改善箇所説明図

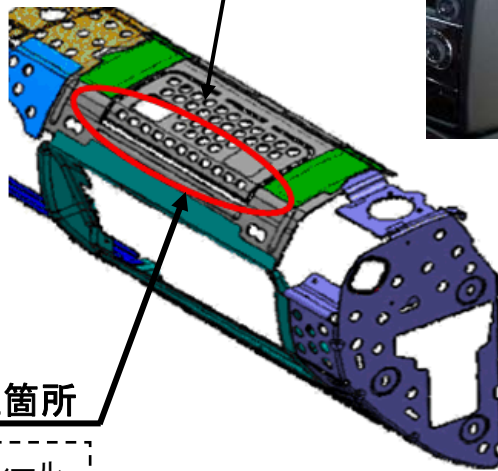
不具合発生箇所

内装の内部部品であるセレーション・レールにおいて、エアバッグ・カバーパネルとのスポット溶接が不適切なものがあるため、助手席側のエアバッグシステムが衝突を検知して作動した場合、エアバッグの膨張過程で当該部品がエアバッグ・カバーパネルから外れてしまうおそれがある。最悪の場合、外れた当該部品が乗員に当たる可能性がある。

全車両、セレーション・レールとエアバッグ・カバーパネルをリベットで締結する。
